一、装置实时报警监视

二、装置报警数据监视

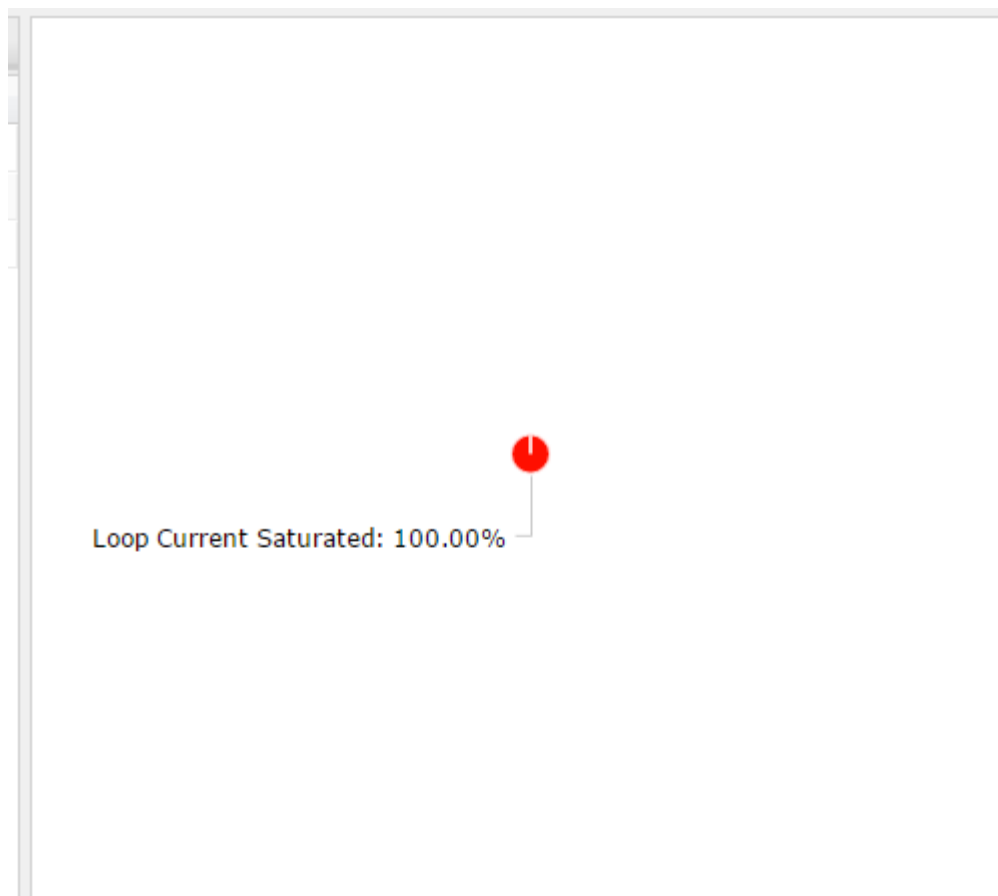
(1) 没有数据

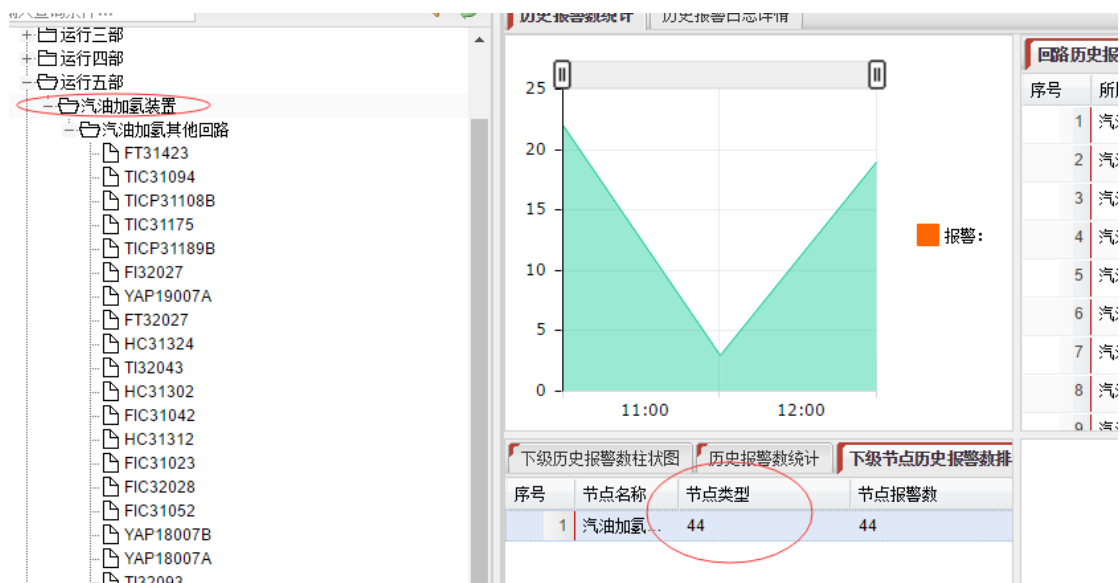
(1) 回路历史报警数统计，没有报警的回路为什么会添加进来。

(2) 报警分类饼形图太小，选一个回路且单一报警类型的时候也小

回路名称"FT32027"(两行)

(3) 报警值只显示报警的树，操作显示操作的树，根据报警回路采集地址是否为空

(LoopDef 中的 LD_Code)判断 ;且回路历史报警数统计也只显示有报警 LD_CODE

的回路名称。

四、操作数据监视

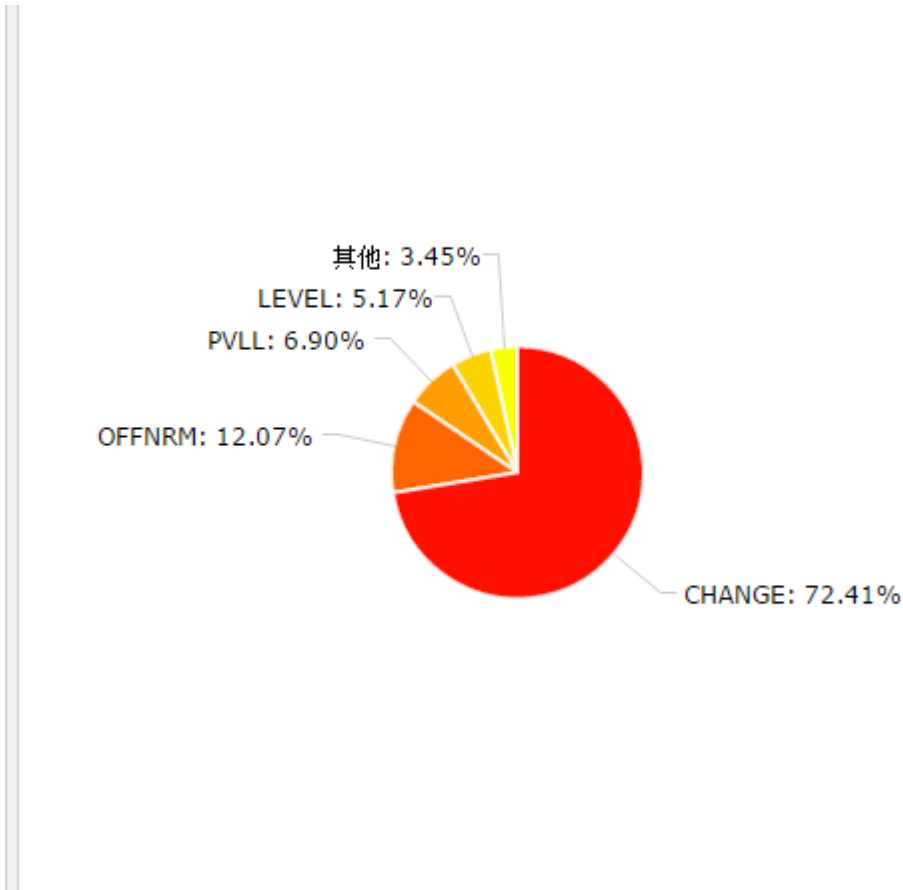
(1) 历史操作数统计操作类型 (CHANGE) 要分为 OP 值变更、SP 值变更 (可配置, 有的 DCS 是 SV 值改变、MV 值改变),

策略: 两级配置, 第一级按“操作类型”进行匹配替换, 第二级根据“操作详情”中的关键字进行替换。
